小型トラックの速度計のリコールについて

平成 21年3月12日

リコール届出番号2277

平成21年3月12日、日産ディーゼル工業株式会社に車両を供給しているいすゞ自動車株式会社が下記のリコールを国土交通大臣に届け出しました。

改善箇所説明図

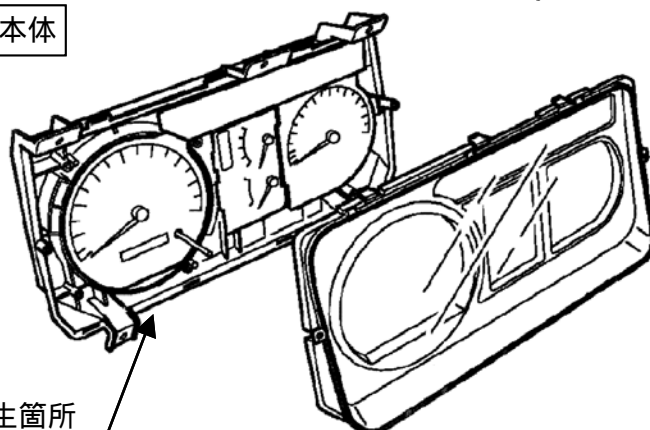
基準不適合発生箇所

機械式自動変速機付き小型商用車の速度計において、メータ基板材質及び回路抵抗体の仕様が不適切なため、抵抗の自己発熱によるメータ基板の膨張により、抵抗体を取り付けているはんだに亀裂が生じることがある。そのため、そのままの使用を続けると、メータ回路の電源が絶たれ、速度計が作動しなくなるおそれがある。

改善の内容:

全車両、メータ本体をメータ基板材質及び抵抗体の仕様を変更した対策品に交換する。

識別：コラムカバー下付近に識別シール（黒色）を貼付する。
